Nota van Antwoord

Ontwerp Provinciaal Inpassingsplan (PIP) Achter de Voort, Agelerbroek en Voltherbroek

De reactienota heeft betrekking op de zienswijzen die zijn ingediend op het ontwerp Provinciaal Inpassingsplan (PIP) voor het gebied **Achter de Voort, Agelerbroek en Voltherbroek (AVAV)** dat opgesteld is door de provincie Overijssel.

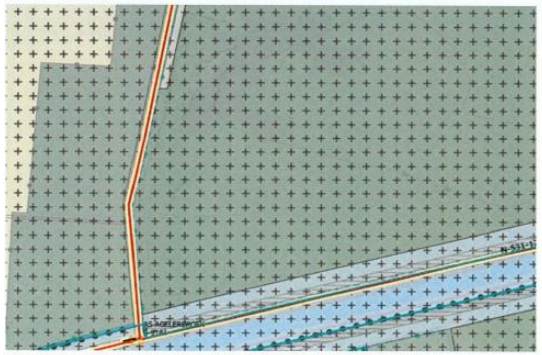
Nr.	Zienswijze 11: Indiener 11	Reactie	Aanpassing PIP nodig
11.10	Hydrologische effecten Onder paragraaf 3.5.1 van de toelichting op het PIP wordt beschreven dat het waterpeil in de Roelinksbeek wordt gestuwd. Ook wordt de Roelinksbeek verondiept en verbreed. Daarnaast worden tegen de percelen van uw cliënte aan maatregelen getroffen zoals het verwijderen van drainage en het dempen van watergangen / greppels. Onder paragraaf 4.3.3 van de toelichting op het PIP stellen wij dat hydrologische (model)berekeningen zijn uitgevoerd om de effecten van de maatregelen op de habitattypen in het Natura 2000-gebied en andere functies te berekenen. Vervolgens overwegen wij: *'[…] Agrarische percelen die met vernatting te maken krijgen door de maatregelen hebben en niet meer agrarisch kunnen worden gebruikt, hebben een andere bestemming gekregen (Natuur). De agrariërs die dit aangaat worden gecompenseerd.'* Een van de percelen van uw cliënte krijgt inderdaad de bestemming 'Natuur'. Op dat perceel wordt drainage verwijderd en ook een watergang gedempt. Wij lijken volgens uw cliënte echter geen rekening te houden met de uitstralingseffecten van deze maatregelen op andere percelen. Ook is het hydrologische onderzoek niet als bijlage bij het PIP gevoegd, waardoor dit niet controleerbaar is. Reeds om deze reden is volgens u het plan in strijd met het zorgvuldigheids- en motiveringsbeginsel.	Allereerst een toelichting op de begrippen "gestuwd" en "verondiept". Het waterpeil in de Roelinksbeek wordt "gestuwd" door de bovenste vistrap op de kanaalkruising. Deze "stuwing" voorkomt dat het beekvak bij weinig wateraanbod leegloopt. De beek houdt het weinige water wat er dan nog is, iets langer vast. De stuwing leidt echter niet tot hogere oppervlaktewaterpeilen buiten het N2000-gebied. De Roelinksbeek wordt niet integraal verondiept, zoals de Tilligterbeek, maar het profiel van de Roelinksbeek wordt verbreed en genormaliseerd, waarbij incidenteel wat laagtes in de huidige beekbodem worden aangevuld. De verbreding van de Roelinksbeek is nodig om de huidige oppervlaktewaterpeilen te kunnen handhaven. De hydrologische effecten van de maatregelen in algemene zin zijn beschreven in Bijlage 6. bij het Inrichtingsplan: Grondwatermodel AVAV - Beschrijving toekomstige situatie 11.11.2021. Dit plan is op 31 oktober 2022 samen met de andere bijlagen bij het Inrichtingsplan nagezonden. De hydrologische effecten van de maatregelen, specifiek voor de percelen en opstallen van uw cliënte, zijn inzichtelijk gemaakt in diverse rapportages, onder andere die van Aequator. Deze rapportages bevatten informatie die wij als niet geschikt voor de openbaarheid beschouwen vanwege de schadecomponent die de rapporten bevatten. Deze rapportages zijn dan ook persoonlijk aan uw cliënte overlegd. Dat geldt ook voor de rapportages die voor andere grondeigenaren zijn opgesteld, ook deze zijn niet openbaar. Er zijn geen uitstralingseffecten naar het door u genoemde perceel, omdat de Laarweg op een waterscheiding ligt. Het tot '; Natuur' bestemde perceel watert af naar het noordoostelijk gelegen beekdal in het Voltherbroek. Het andere perceel watert af naar de Peijinksbeek, waarvan het oppervlaktewaterpeil door de N2000 maatregelen niet veranderd. De grondwaterstand hier verandert wel door het totale pakket aan hydrologische maatregelen. Die vernatting en de opbrengstderving die dat met zich meebrengt is beschreven in het rapport van Aequator (perceel 3) en dat aspect wordt door de rentmeester in de onderhandelingen met u meegenomen. Naar onze mening hebben we hiermee zorgvuldig gehandeld en de compensatie en mitigatie afdoende gemotiveerd.	Nee

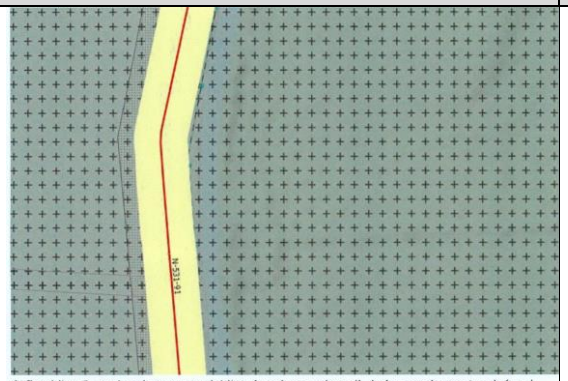
11.12	In het inrichtingsplan wordt echter over de effecten (op de landbouw) wel het volgende overwogen: *'Het verwijderen van drainage in de percelen aan de Laarweg, heeft een verhogend effect op de GHG van maar liefst 30 cm.* *[...]* Langs de Steenmatenweg neemt de natschade toe door het verwijderen van de drainage. Ten zuiden van de Agelerbroekweg treedt een toename in natschade op met een lichte uitstraling ten noorden van het zandpad. Rondom de Hunenborg neemt de natschade toe met 25%. Rondom het Voltherbroek zijn de effecten minder groot, het is vooral langs de Laarweg waar de natschade toeneemt. [onderstreping auteur] Door inconsistentie in de uitgangspunten van de uitgevoerde hydrologische onderzoeken is door Aequator groen & ruimte in september 2021 een landbouwkundige effectenrapportage opgesteld voor uw cliënte (bijgevoegd als bijlage 1). Hierbij heeft Aequator gekeken naar de landbouwkundige gebruiksmogelijkheden van de percelen van uw cliënte, ook die buiten het plangebied	Op het bedoelde perceel is er lokaal een lichte stijging van de GHG en GLG, geen daling. Derving als gevolg van droogteschade is in het rapport van Aequator niet meegenomen. Omdat zowel GHG als GLG hoger worden, neemt de droogteschade niet toe ten opzichte van de huidige situatie. De derving als gevolg van natschade van ruim 35%, waar u naar verwijst, is in het rapport van Aequator, welke voor de betrokken eigenaren specifiek is opgesteld, vertaald in tabellen met opbrengstderving. Deze derving is door de rentmeester in de onderhandelingen meegenomen. Wij zijn van mening dat in het rapport van Aequator, welke niet openbaar is maar persoonlijk met uw cliënt is besproken, voldoende nauwkeurig en zorgvuldig in beeld is gebracht wat de gevolgen van de maatregelen zijn. Zie ook onze reactie bij 11.4.	Nee

Nr.	Zienswijze 11: Indiener 11	Reactie	Aanpassing PIP nodig
	vallen. Met name valt op dat voor een perceel de volgende conclusies worden getrokken: *'Een groot aandeel van deze percelen heeft In de huidige situatie geen of nauwelijks opbrengstderving door natte omstandigheden (minder dan 5%). De droogtegevoelige percelen en perceelsgedeelten hebben wel/ook een opbrengstderving door droge omstandigheden, maar die is niet meegenomen in deze berekeningen maar in een volgende paragraaf. Zoals verwacht treden de dervingen vooral op in perceel 3 en 5, en dan met name in de lagere delen. De derving kan oplopen tot ruim 35%.'* Uit het voorgaande blijkt volgens u dat er aanzienlijke nadelige effecten zijn te gevolgen voor met name het gebruik van het agrarische perceel van uw cliënte, dat aan de Laarweg ligt. Noch in (de toelichting op) het PIP noch in het inrichtingsplan worden volgens u deze nadelige effecten door ons erkend of is er onderzoek gedaan naar mitigerende of compenserende maatregelen. Met andere woorden, wij hebben naar uw mening de belangen van uw cliënte onvoldoende nauwkeurig in beeld gebracht en afgewogen. Het PIP is volgens u dan ook in strijd met het zorgvuldigheids-, evenredigheids- en motiveringsbeginsel.

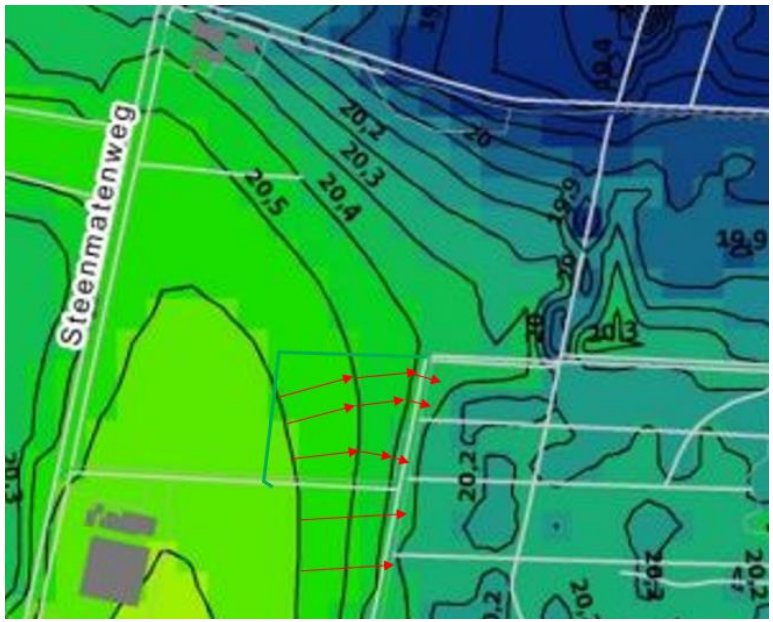
12.9	*6. <u>Geen maatvoering opnemen in vergunningstelsel - schrappen van de dieptebepaling</u>* U verzoekt ons de maatvoering van 40 centimeter in artikel 9.5.1 te schrappen. Deze regeling is namelijk onvoldoende ter	Artikel aangepast conform uw voorstel.	Ja

Nr.	Zienswijze 12: Gasunie transport services	Reactie	Aanpassing PIP nodig
	waarborging van een veilig en bedrijfszeker gastransport en ter beperking van gevaar voor personen en goederen in de directe omgeving van de leiding(en), omdat: a. de diepteligging van de leiding(en) niet overal gelijk is en de wijze van uitvoeren van de werken en/of werkzaamheden van invloed kan zijn op de veilige ligging van de leiding(en). b. door het college van burgemeester en wethouders vergunning is verleend voor het leggen van de betreffende leiding(en) op een bepaalde diepte. Dit voorschrift kan tot gevolg hebben, dat Gasunie door handelingen van derden niet meer aan de aan haar gestelde vergunningseisen kan voldoen. c. ten aanzien van het afgraven en ophogen een adequate regeling ontbreekt als het gaat om het cumulatie-effect. Met als gevolg: onvoldoende dekking of juiste een te zware belasting van de leiding. d. uw bedrijf hierdoor niet meer de mogelijkheid heeft, in gevallen dat andere werken of werkzaamheden in de nabijheid van leiding(en) worden uitgevoerd, informatie te verschaffen omtrent de juiste (diepte)ligging van de leiding(en). De kans bestaat dat door het niet omgevingvergunningsplichtig stellen van deze categorie werken en/of werkzaamheden ten onrechte de indruk kan worden gewekt dat een KLIC- melding niet (meer) noodzakelijk is.

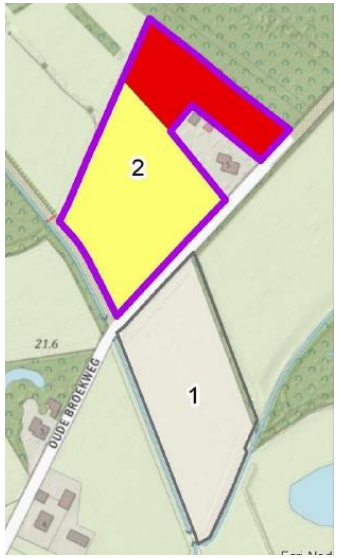
15.7	**Verzoek** Middels deze zienswijze verzoekt u ons de oorspronkelijke grens van het Natura 2000-gebied te hanteren in het PIP en deze grens niet te verleggen in de richting van het bedrijf van uw cliënt. Uw cliënt is verrast door het ontwerp PIP en verbaast zich over het feit niet meegenomen te zijn in het proces. Het zijn immers gronden in eigendom	De grens van het Natura 2000-gebied wordt niet verlegd. Wel worden agrarische percelen bestemd naar natuur, maar dat wordt binnen het huidige plan niet opnieuw als Natura 2000-gebied begrensd. Die bevoegdheid ligt overigens bij het ministerie en daarvoor gelden dan weer uitgebreide wettelijk voorgeschreven procedures. Er zijn over het ontwerp PIP en de laatste aanpassingen meerdere gesprekken gevoerd met uw cliënt. Daarvan zijn verslagen gemaakt en die verslagen zijn met uw cliënt en adviseur gedeeld. Ook de gevolgen van de N2000-maatregelen zijn onderzocht en in de vorm van	Nee

Nr.	Zienswijze 15: Indiener 15	Reactie	Aanpassing PIP nodig
	van uw cliënt. Op dit moment is het niet duidelijk wat de exacte gevolgen zijn voor het bedrijf van uw cliënt.	onderzoeksrapporten (onder andere Aequator en Aveco de Bondt) in beeld gebracht en met uw cliënt gedeeld. De impact op het bedrijf is groot.	
	Conclusie	De zienswijze leidt tot aanpassing van het PIP en wel door het opnemen van een voorlopige bestemming.

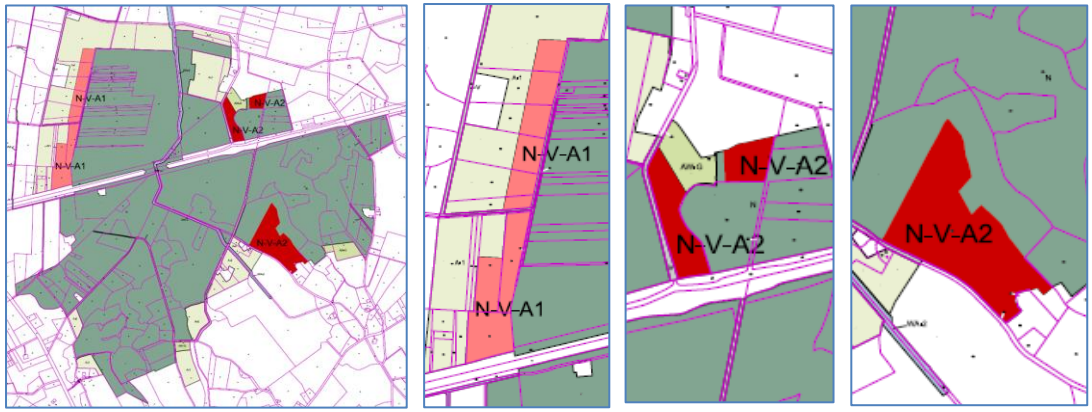
26.2	Om tegen de grondwateroverlast, ten gevolge van maatregelen in het verleden gericht op vernatting in het	In en rond het N2000-gebied AVAV is een meetnet ingericht dat de grondwaterstanden monitort. Op basis van de monitoring kunnen eventueel aanvullende maatregelen genomen worden om de grondwaterstanden op het	Nee

Nr.	Zienswijze 26: Indiener 26	Reactie	Aanpassing PIP nodig
	Voltherbroekgebied, beschermd te zijn, hebben we drainage rondom de nieuw gebouwde woning aangelegd. Of deze genomen maatregelen in de toekomst voldoende zijn, wanneer het grondwaterpeil opnieuw aangepast wordt, is niet te voorspellen. Het is voor alle partijen van belang om de gevolgen van de stijging van het grondwaterpeil via metingen nauwlettend te blijven volgen.	gewenste peil te houden. Informatie over het grondwater is te vinden op de op BRO-loket onder: https://www.broloket.nl/ondergrondgegevens

4.1 Verwerking Motie Vreemd PS (zie bijlage 1)

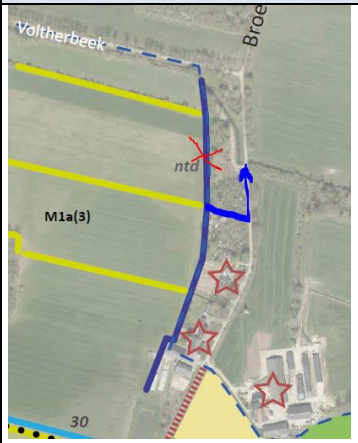
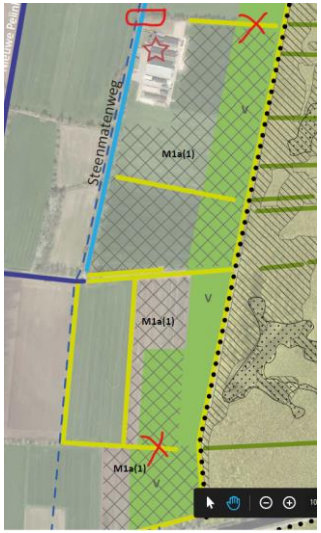
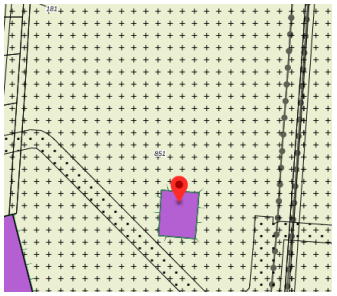
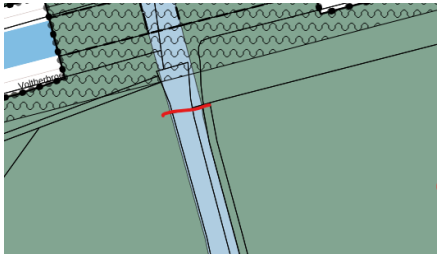
4.1.1 Wijzigingen n.a.v. motie	
Nr.	**Aanleiding**	**Aanpassing**
M1.	Uitwerking van Motie Vreemd PS (punt 4). Vigerende bestemming Agrarisch – 1 opnemen voor de duur van 5 jaar.	Er wordt een voorlopige bestemming Natuur – Voorlopig Agrarisch–1 (N-V-A1) opgenomen, waarbij voor de periode van 5 jaar de vigerende planologische regeling voor de grond van toepassing blijft. Deze gaat in op het moment van onherroepelijk worden van het PIP.
M2	Uitwerking van Motie Vreemd PS (punt 4). Vigerende bestemming Agrarisch – 2 opnemen voor de duur van 5 jaar.	Er wordt een voorlopige bestemming Natuur – Voorlopig Agrarisch–2 (N-V-A2) opgenomen, waarbij voor de periode van 5 jaar de vigerende planologische regeling voor de grond van toepassing blijft. Deze gaat in op het moment van onherroepelijk worden van het PIP.
V1	Uitwerking van Motie Vreemd PS (punt 4). Ligging aanpassingen van de verbeelding op het gehele plan en in detail.
